监理工作联系单

项目名称：杭州湾吉利研究院光伏发电项目 1463kW 屋面电气工程

编号：ZHJL-JLYJY-LXD-011

事由：关于接地扁钢焊接质量的相关事宜：

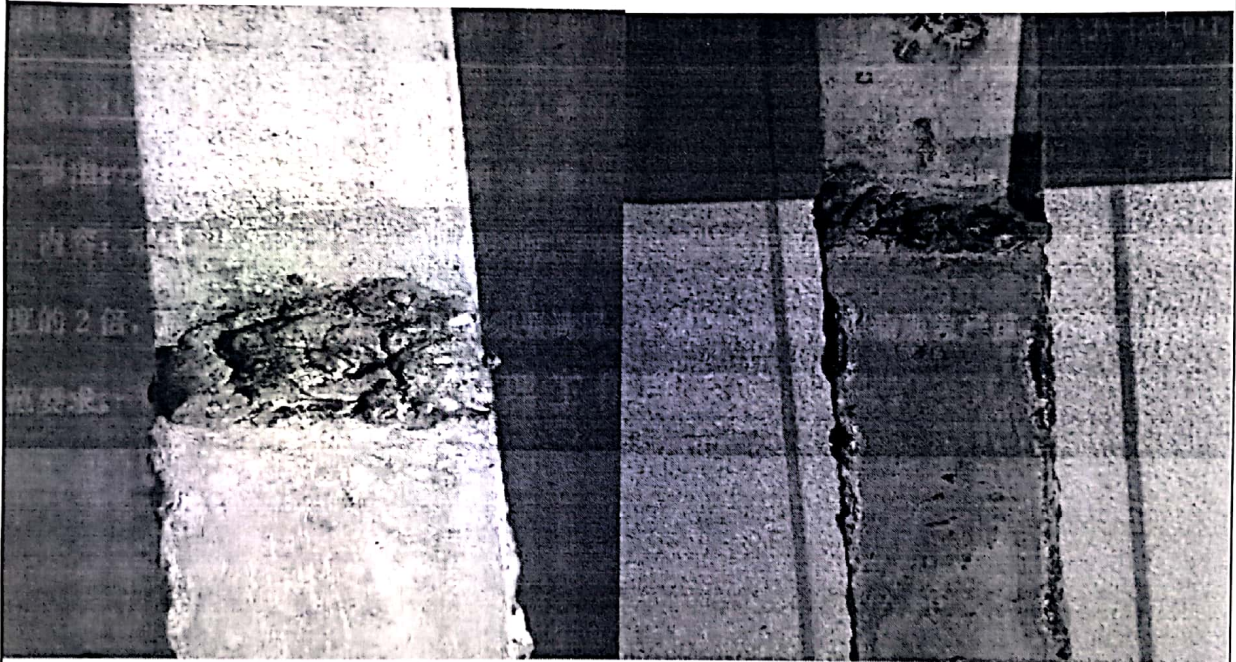
内容：彩钢瓦屋面防雷接地扁钢焊接时，两根扁钢搭接重叠的部分，长度必须要大于扁钢宽度的 2 倍，扁钢重叠的部分施焊时必须满焊，个别焊口咬边、焊瘤现象严重，不符合焊接规范要求。

以上内容请施工单位负责人立即安排施工人员整改，不合格的焊缝全部割掉重焊，类似问题不要再次发生。
